0007
Информация о техническом обслуживании

Отн.:	61-27005-30
Изделие:	Mercedes Benz
Тип:	6-цилиндровый двигатель серии OM 603
Код двигателя:	OM 603.912 / 913 / 931 / 960 / 961 / 963

**Усиление металлом ZKD
Mercedes Benz OM 603
61-27005-30 / -40 / -50**

Рисунок 2_Новое исполнение с усилением

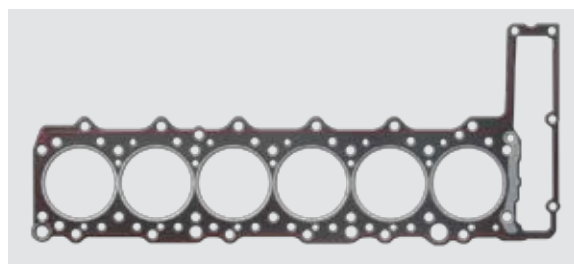
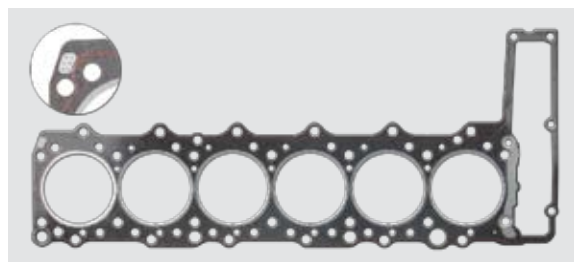
Прокладка головки блока цилиндров 61-27005-30 была заменена на 61-27005-40. Для этого нового исполнения было размещено дополнительное усиление металлом для улучшения стойкости специально на двигателях с высоким пробегом.
